Grundwasser-Wärmepumpe – Bosch Packaging Systems AG

Projekt zur Emissionsverminderung in der Schweiz

Validierungsstelle SGS Société Générale de Surveillance SA

A2 Checkliste zur Validierung

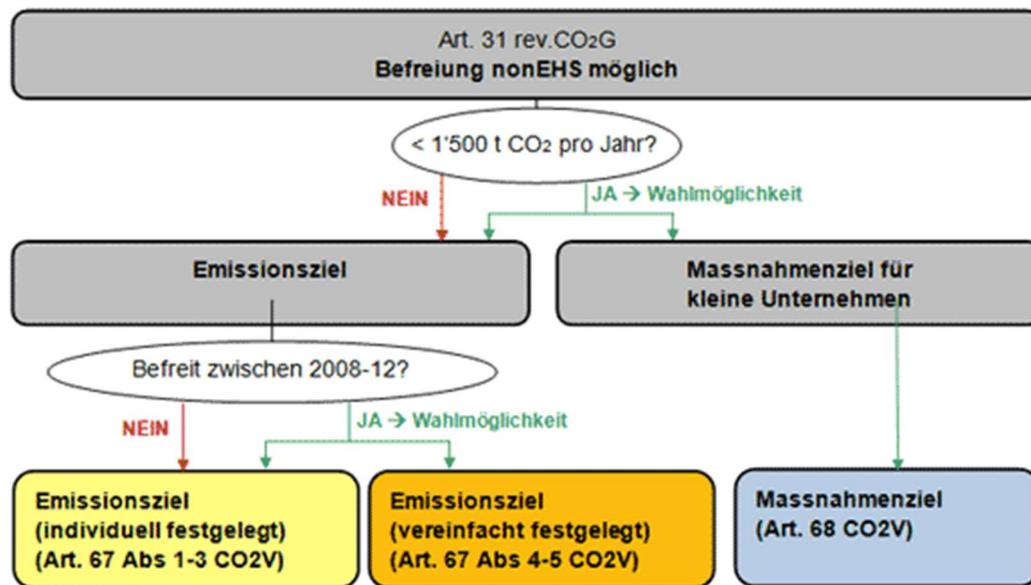
CAR 4	Erledigt	x
3.4.1	Die zur Bestimmung des Referenzszenarios verwendete Methode ist korrekt.	
3.4.2	Das Referenzszenario ist richtig bestimmt und beschrieben.	
Frage (25.04.2019) Aus der Beschreibung in Kapitel "1.5 Referenzszenario" geht zu wenig klar hervor, dass der Bau eines neuen Heizölkessels tatsächlich das wahrscheinlichste Referenzszenario darstellt. Das Kapitel ist aufgrund der in CR 2 gestellten Fragen anzupassen. Insbesondere muss auf die folgenden Punkte eingegangen werden:

<p>- Warum ist Gas als alternativer Energieträger ausgeschlossen?</p> <p>- Warum ist der Bau eines Holzschnittelkessels keine wahrscheinliche Alternative für den Bau eines neuen Heizölkessels?</p>
<p>Antwort Gesuchsteller (14.05.2019)</p> <p>Wurde entsprechend in der Projektbeschreibung, Kapitel 1.5 ergänzt.</p>
<p>Fazit Validierer (17.05.2019)</p> <p>Das überarbeitete Kapitel zeigt auf transparente Weise auf, dass das Referenzszenario im vorliegenden Fall tatsächlich die wahrscheinlichste Alternative dargestellt, und zwar sowohl aus technischen wie aus wirtschaftlichen Gründen. Der CAR wird geschlossen.</p>
